## RÈGLEMENT 222-109-2026

Amendant le *Règlement de zonage 222-2008* afin d'apporter plusieurs modifications

**Tableau 121.1**

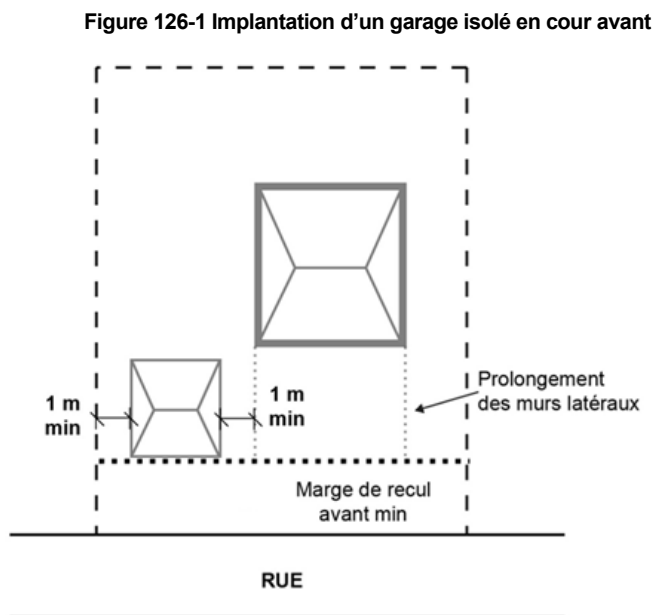
Leur implantation doit notamment respecter les critères prévus au tableau ci-après. Advenant une modification des normes ou exigences de la MRC des Pays-d'en-Haut, celles-ci prévalent en tout temps sur les dispositions du présent tableau :

Figure 127-1 Implantation d'un abri d'auto isolé en cour avant

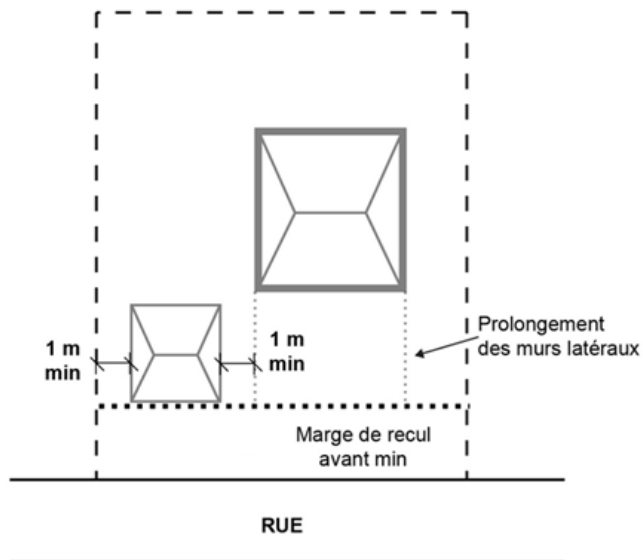
Le texte de l'article 127 et la figure 127-1 sont remplacés par le texte et la figure suivant :

- 8° Les plans verticaux d'un abri d'auto doivent être ouverts sur au moins trois côtés, dont deux dans une proportion minimale de 50 %, le troisième côté étant l'accès ;

- 9° Lorsqu'un abri d'auto isolé est autorisé en cour avant, il doit être en retrait de 1 m du prolongement imaginaire des murs latéraux du bâtiment principal, sans jamais être localisé devant le bâtiment ;

- 10° L'empiètement maximal d'un abri d'auto attendant au bâtiment principal dans la cour avant est de 2 m.

**ANNEXE 2**

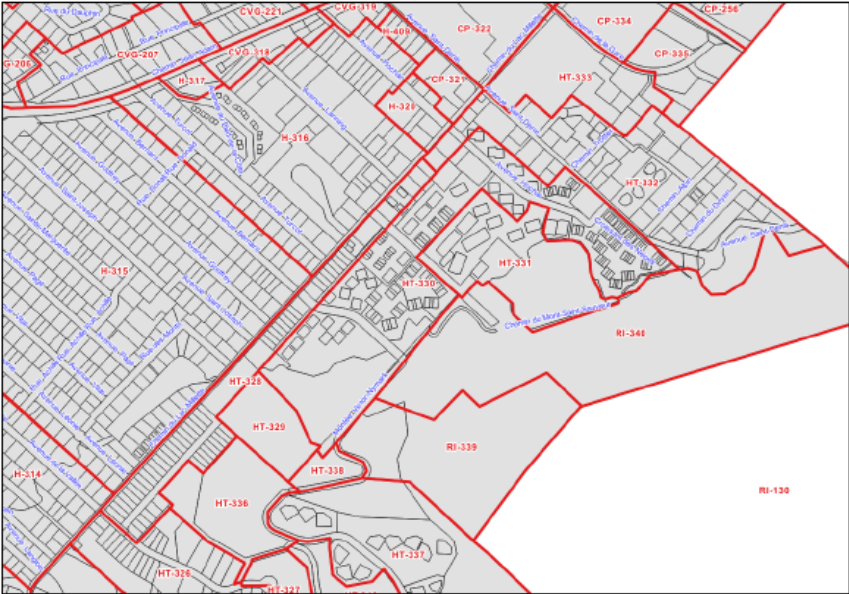
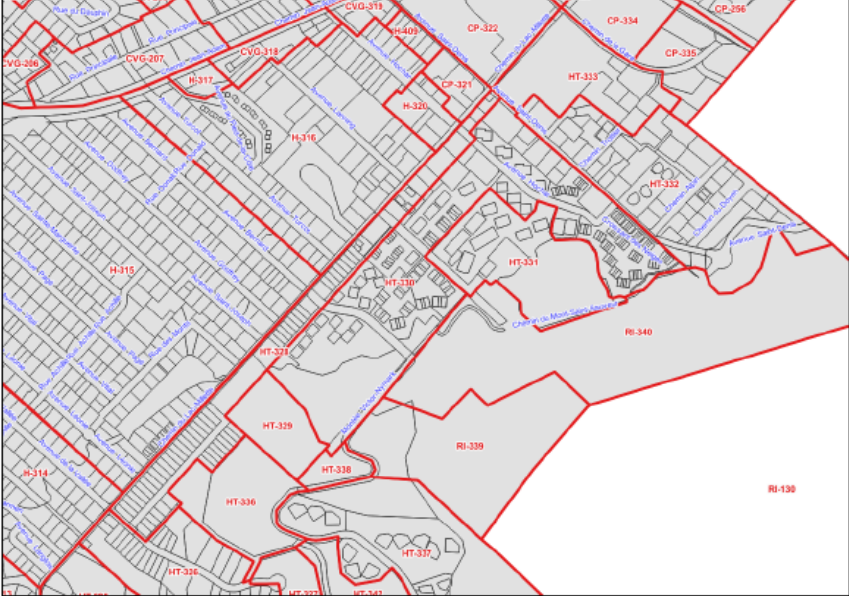
L'annexe B « Plan de zonage » est modifiée par la modification des limites des zones HT 330 et HT 328 à même une partie de la zone HT 332, le tout, tel qu'il appert à l'extrait du plan de zonage joint à la présente à l'annexe 2.
